**Projet de réaménagement
de parcelles agricoles
« Le Pommerot » et « La Patrouille »
à Roissy en Brie (77)**

Enquête Publique unique :

- **demande de permis d'aménager**
- **demande d'autorisation environnementale**

Rapport du commissaire enquêteur

Figure 1 : Superposition de l'emprise du projet ECT avec le plan des zones humides définies par la DDT

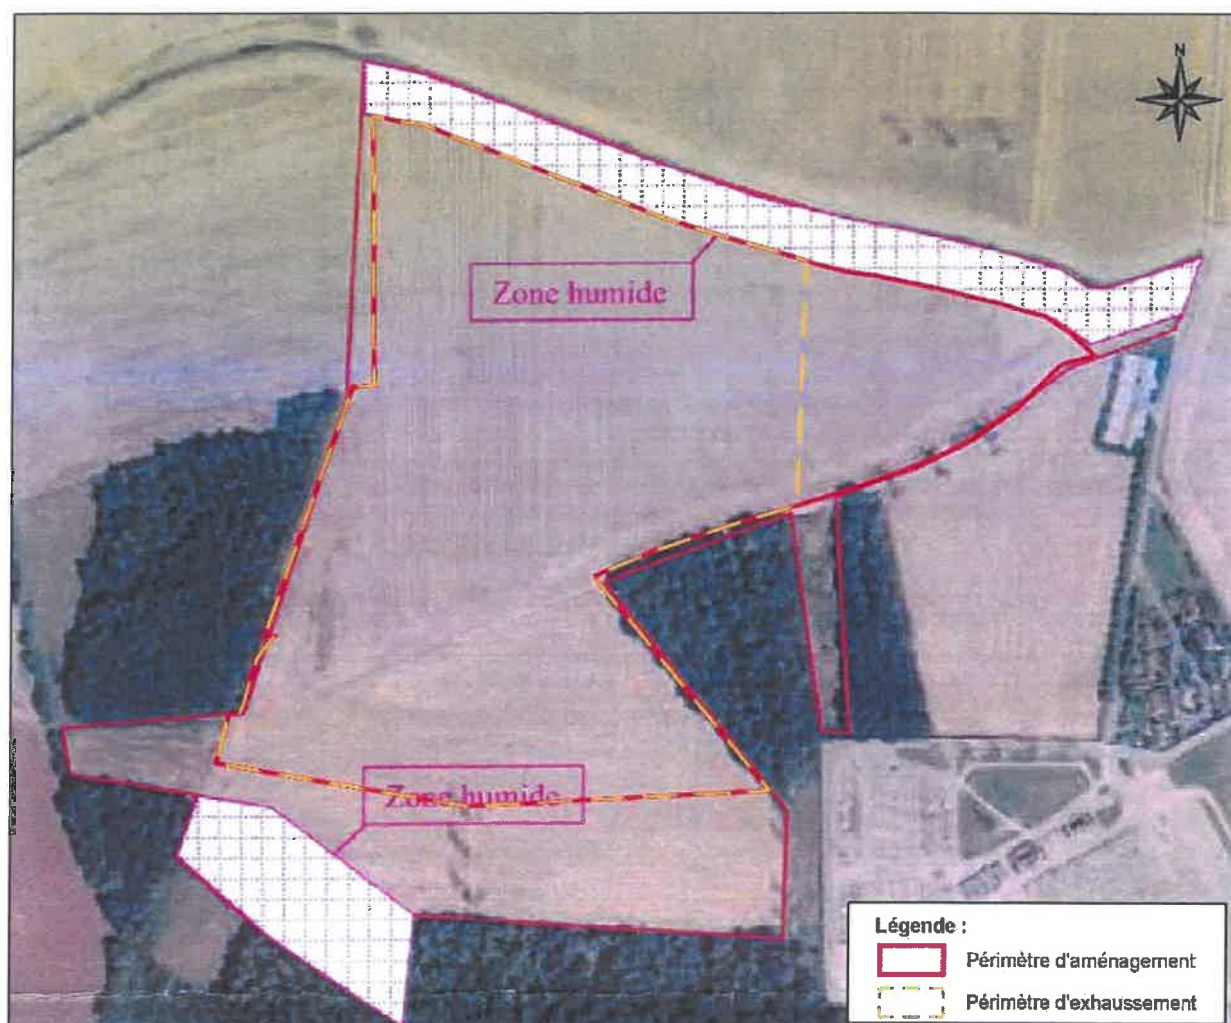
<p>Hydraulique : Le problème des zones humides soulevé dans les avis défavorables de la CLE du SAGE et le SMAM semble résolu par la concertation avec les différentes parties concernées.</p>	<p>Les zones humides définies par la DDT, notamment la zone humide potentielle au nord de l'emprise non identifiée dans l'étude récente du BURGEAP, ont été évitées dans le cadre du projet et ne seront donc pas impactées (Cf. Figure 1 en annexe).</p> <p>En particulier, ECT a pris l'engagement auprès du SMAM et du SAGE de retirer le stockage temporaire de terre végétale (sous forme de merlon) de l'emplacement initialement prévu entre l'emprise du projet et le ru de la Longuiolle.</p> <p>La partie sud exhaussee ne présente aucun caractère humide comme le démontre la dernière étude ARANA qui a été insérée à l'enquête publique sous forme de contribution.</p>
<p>Le calibrage des fossés est-il bien adapté aux occurrences pluvieuses, qu'en-est-il de la fiabilité de la vitesse d'infiltration dans la terre.</p>	<p>Les fossés ont été dimensionnés pour permettre la gestion d'une pluie vicennale.</p> <p>Des tests de perméabilité ont été réalisés pour tenir compte des caractéristiques du site. Les</p>

<p>Par principe de précaution ECT procédera, lors du décapage de la parcelle sud, à un retrait des drains avant exhaussement pour limiter leur impact environnemental.</p>
<p>Écologie : Confirmation des talus plantés sur le pourtour du projet, et précisions sur les types de plantations, pour quelle exploitation ? A cet égard il serait intéressant de disposer d'une photo d'un talus planté existant de la même hauteur pour mieux appréhender l'impact visuel.</p>	<p>Les talus situés en bordure du projet seront plantés de boisements hétérogènes de type fruticée pour les strates les plus basses (habitats naturels de transition) et fruitiers pour la strate la plus haute. Quelques pelouses sèches parsèmeront ces talus plantés sous forme de petites clairières pour diversifier les habitats naturels.</p> <p>Les photographies insérées en annexe 2 montrent le même type de talus boisés (sur des hauteurs d'exhaussement d'une dizaine de mètres).</p>

Figure 2 : Photographie d'un talus 1 an après le réaménagement (ECT)

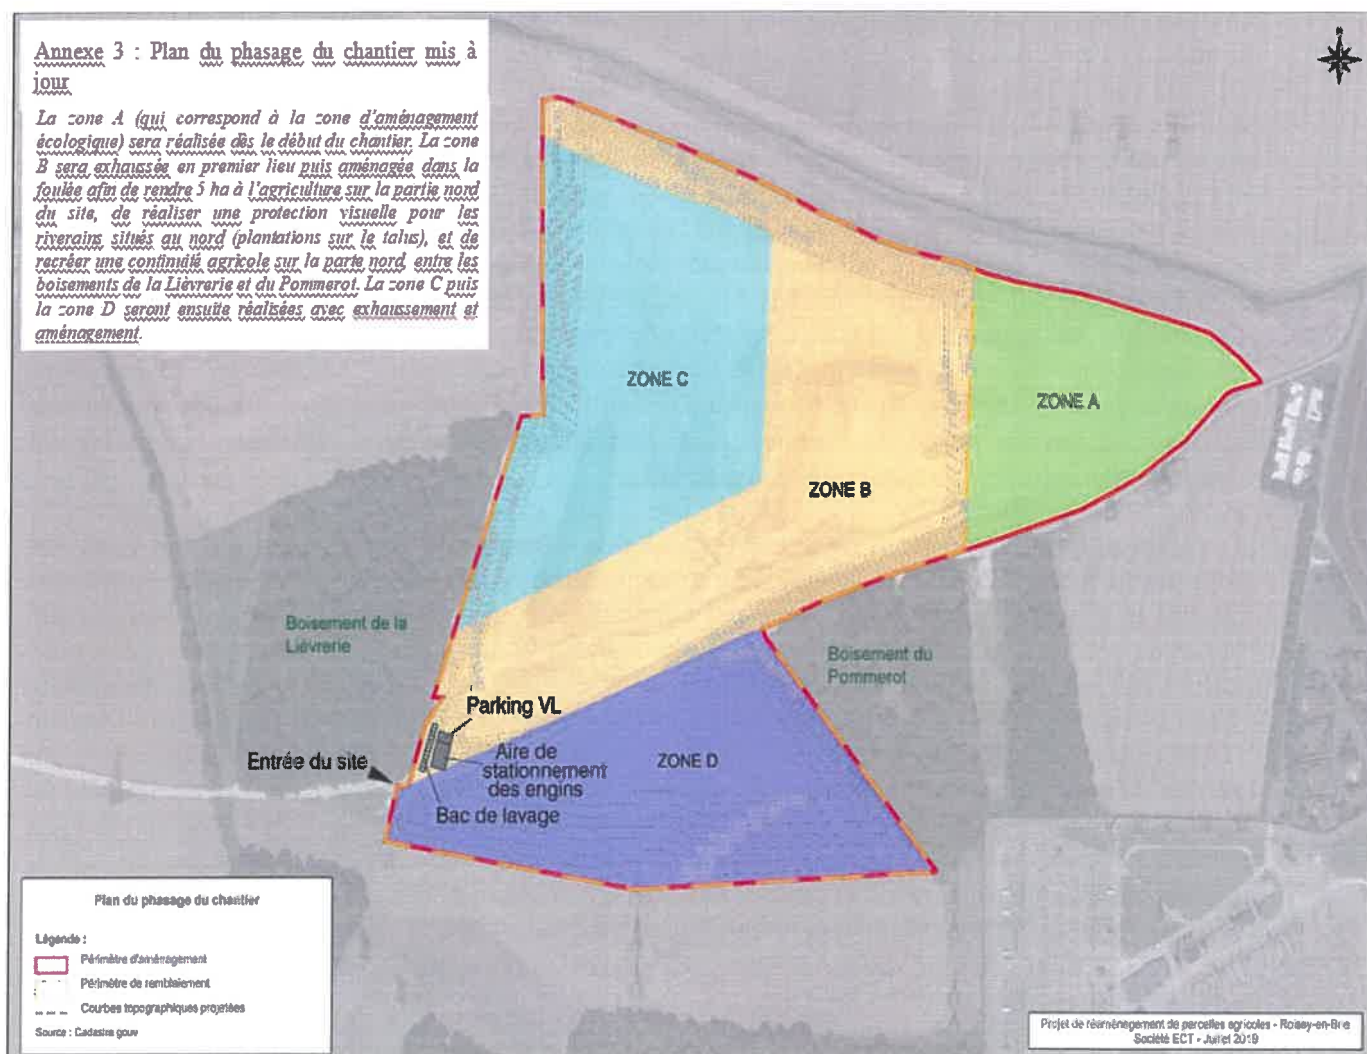
Écologie : Confirmation des talus plantés sur le pourtour du projet, et précisions sur les types de plantations, pour quelle exploitation ? A cet égard il serait intéressant de disposer d'une photo d'un talus planté existant de la même hauteur pour mieux appréhender l'impact visuel.

Les talus situés en bordure du projet seront plantés de boisements hétérogènes de type fruticée pour les strates les plus basses (habitats naturels de transition) et fruitiers pour la strate la plus haute. Quelques pelouses sèches parsèmeront ces talus plantés sous forme de petites clairières pour diversifier les habitats naturels. Les photographies insérées en annexe 2 montrent le même type de talus boisés (sur des hauteurs d'exhaussement d'une dizaine de mètres).

Annexe 3 : Plan du phasage du chantier mis à jour

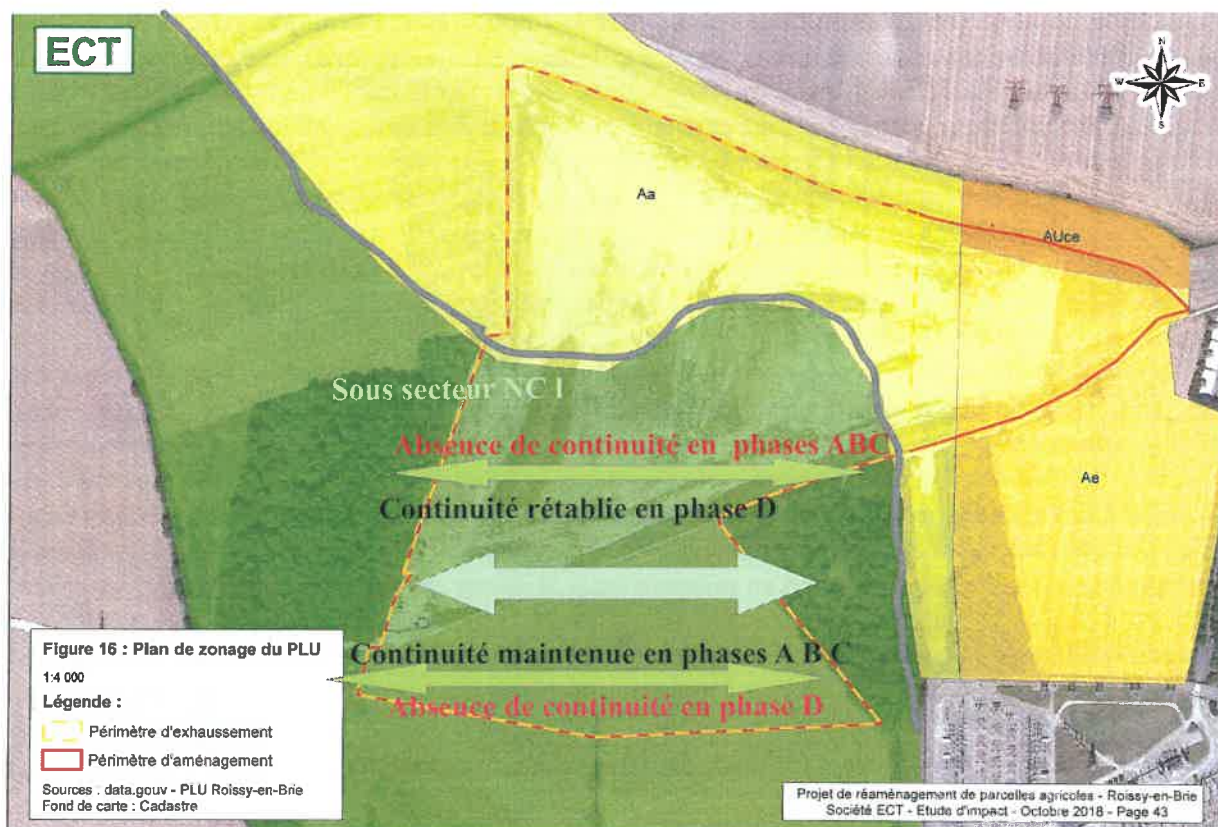
<p>Transport : 1 060 000 m³ de transport de terre présente un flux important de poids-lourds sur deux ans ; le phasage du chantier devrait être plus détaillé pour apprécier le niveau de perturbation du voisinage et les risques environnementaux pendant ce délai.</p> <p>Il est également important de connaître le rayon de collecte des terres et remblais pour vérifier l'impact de la circulation poids-lourds sur la région et vérifier l'opportunité de privilégier les apports à Roissy plutôt que la mise en décharge.</p> <p>Comment sera organisée la circulation des poids-lourds à l'arrivée sur le chantier et le départ pour éviter les rencontres entre deux véhicules ? Système de feux tricolores ?</p>	<p>Le phasage a été modifié afin de permettre un exhaussement et aménagement depuis le nord vers le sud afin de créer rapidement une zone réaménagée à proximité des habitations les plus proches afin de créer un écran visuel et sonore (cf. plan annexe 3). Cela permet également de recréer une zone cultivable par l'EARL Monthéty avant le réaménagement de la parcelle sud.</p> <p>Le rayon de collecte des terres est réduit (20 km maximum) en raison du fonctionnement des transporteurs de terres excavées. Leur objectif est en effet la réduction de la distance entre le chantier producteur et l'exutoire des terres excavées (site d'accueil) pour augmenter le nombre de rotations des camions et ainsi rentabiliser le coût journalier des poids lourds. Les producteurs recherchent donc les sites exutoires les plus proches, limitant ainsi le rayon de chalandise de chaque exutoire.</p> <p>De cette manière, le site de Roissy-en-Brie servira d'exutoire pour des chantiers bâtimentaires (producteurs de terres excavées) locaux, ceux-ci recherchant l'exutoire le plus</p>

De plus, pour limiter l'impact temporaire sur les surfaces cultivées, le phasage sera adapté pour permettre une continuité temporelle de culture sur l'emprise du projet : la partie nord du site sera réaménagée en premier afin de permettre la reprise de l'exploitation de la partie nord au moment du démarrage des travaux sur la partie sud (Cf. Plan en annexe 3).

Le phasage a été modifié afin de permettre un exhaussement et aménagement depuis le nord vers le sud afin de créer rapidement une zone réaménagée à proximité des habitations les plus proches afin de créer un écran visuel et sonore (cf. plan annexe 3). Cela permet également de recréer une zone cultivable par l'EARL Monthéty avant le réaménagement de la parcelle sud.
